**OGGETTO: ID VIP 9722- PARCO EOLICO, COSTITUITO DA 6 AEROGENERATORI DI POTENZA UNITARIA PARI A 6,2 MW, PER UNA POTENZA TOTALE DI 37,2 MW, DA REALIZZARSI IN AGRO DEL COMUNE DI PIETRAMONTECORVINO (FG), INCLUSO UN IMPIANTO DI ACCUMULO DA 12 MW, CON OPERE DI CONNESSIONE ALLA RTN E INFRASTRUTTURE INDISPENSABILI RICADENTI NEL COMUNE DI DAN SEVERO E VOLTRUINO. - PARERE SFAVOREVOLE.**

OGGETTO:	ID VIP 9722 - Parco eolico, costituito da 6 aerogeneratori di potenza unitaria pari a 6,2 MW, per una potenza totale di 37,2 MW, da realizzarsi in agro del Comune di Pietramontecorvino (FG), incluso un impianto di accumulo da 12 MW, con opere di connessione alla RTN e infrastrutture indispensabili ricadenti nel Comune di San Severo (FG). <b>Istanza per il rilascio del Provvedimento di VIA statale ex art. 23 del D.lgs. n. 152/2006 e ss. mm. ii.</b> Proponente: Sorgenia Renewables S.r.l. <b>PARERE DELL'UFFICIO TECNICO DEL COMUNE DI VOLTURINO</b>
----------	---

1. In allegato tav. C3b1 "Adeguamento PRG al PPTR – 6.3 – 6.3.2 Componenti dei valori percettivi";

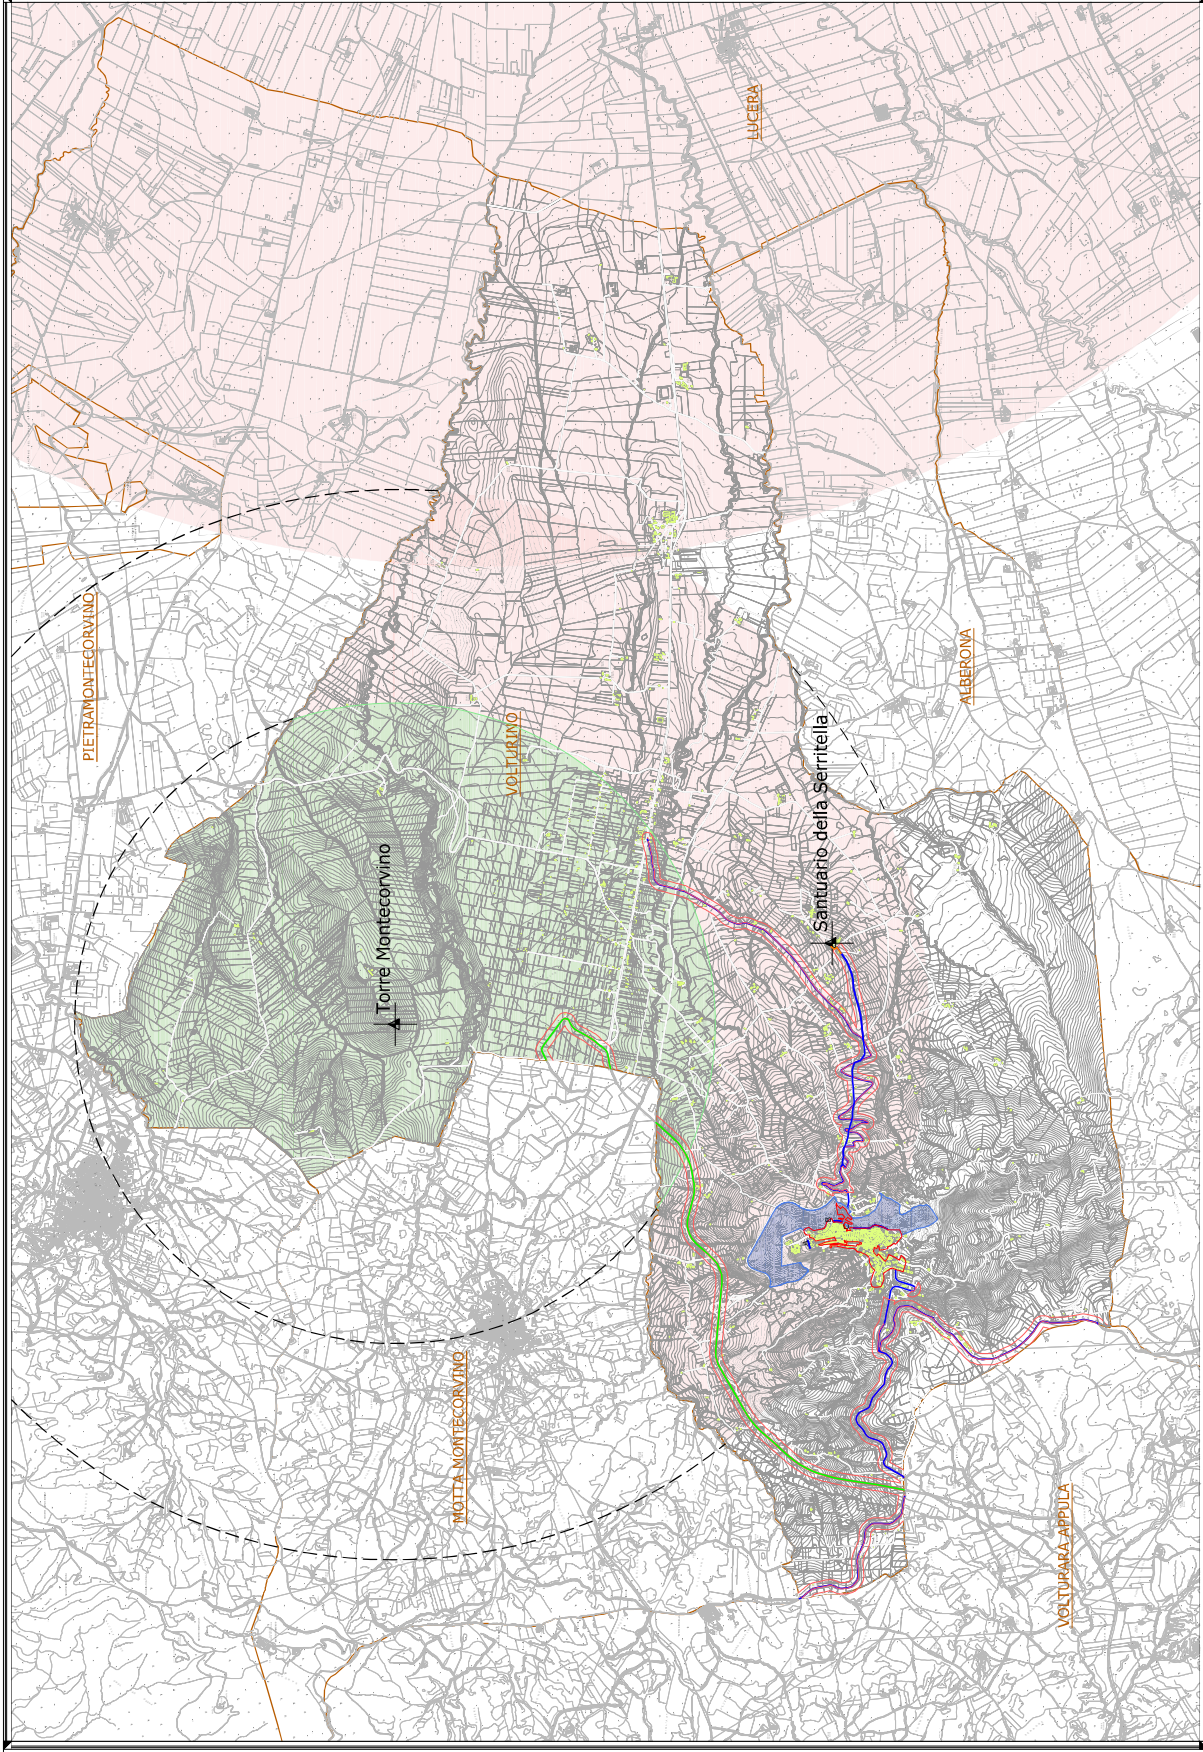
- il Comune di Volturino con Delibera di Consiglio Comunale n. 4/2022 ha approvato l' "**ADEGUAMENTO DEL PIANO REGOLATORE GENERALE DEL COMUNE DI VOLTURINO AL PIANO PAESAGGISTICO TERRITORIALE REGIONALE (PPTR)**", - dove è stato inserito l' **UCP (Ulteriori Contesti Paesaggistici) "Coni Visuali" Torre di Montecorvino**" con la relativa previsione di normativa art. 143 c. 1 lett. e) D. Lgs n. 42/2004.

- Fa parte della progettazione l'elaborato TAV\_7AP-PPTR COMPONENTI PERCETTIVE ove **NON È** riportato il **CONO VISUALE DI "TORRE DI MONTECORVINO"**.
- Gli aerogeneratori dal n. WTG4 e WTG 5 (ricadenti catastalmente sul foglio n. 6 del Comune di Pietra Montecorvino) sono ricompresi nelle aree soggette ai **VINCOLI UCP (ULTERIORI CONTESTI PAESAGGISTICI) ART. 143 C. 1 LETT. E) D. LGS N. 42/2001 – (CONI VISUALI – TORRE DI MONTECORVINO – CONO VISUALE AD ALTA VISIBILITÀ (3KM).**

esprime parere **NON FAVOREVOLE** alla realizzazione del Parco eolico, relativamente alle componenti interessanti il Comune di Volturino e precisamente la realizzazione della strada e del cavidotto, nonché l'ubicazione dell'aerogeneratore WTG 4 e WTG 5, in quanto ricadenti nell'area di "Alta visibilità" (3,00 Km) del "Cono Visuale di Montecorvino", nonché per il rispetto dei vincoli e le tutele previste dal D.Lgs n. 42/2004.
